Deel	Groep
P 740	25
Betreft	NO.
beugel achterste uitlaatdemper	NL716
	Datum
	891211

Service Bulletin

Fig 1

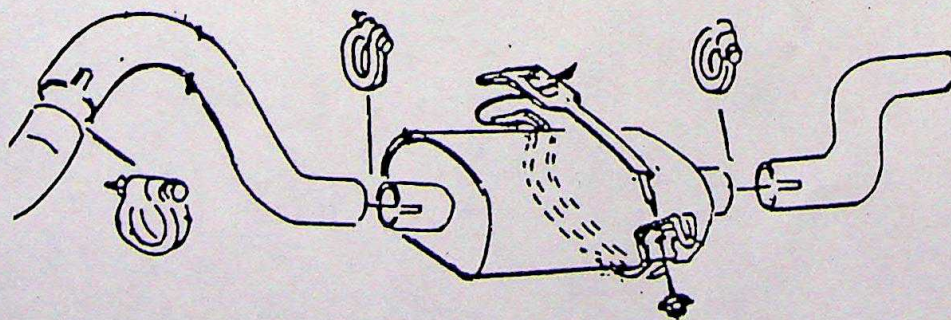
Bij een aantal auto's, geproduceerd in week 43 t/m 45 is de beugel van de achterste uitlaatdemper onjuist gemonteerd.

- te weinig speling tussen demper en bodemplaat.
- te hoge spanning op de ophangrubbers wat de levensduur kan verkorten.

Kontroleer bij de eerste gelegenheid of de beugel gemonteerd is volgens fig. 1.

Wanneer noodzakelijk; stel de beugel af volgens fig. 2 om de juiste voorspanning aan de montagerubbers te verkrijgen.

Tussen de uitlaat en de bodemplaat moet een minimum speling van 20 mm. aanwezig zijn.
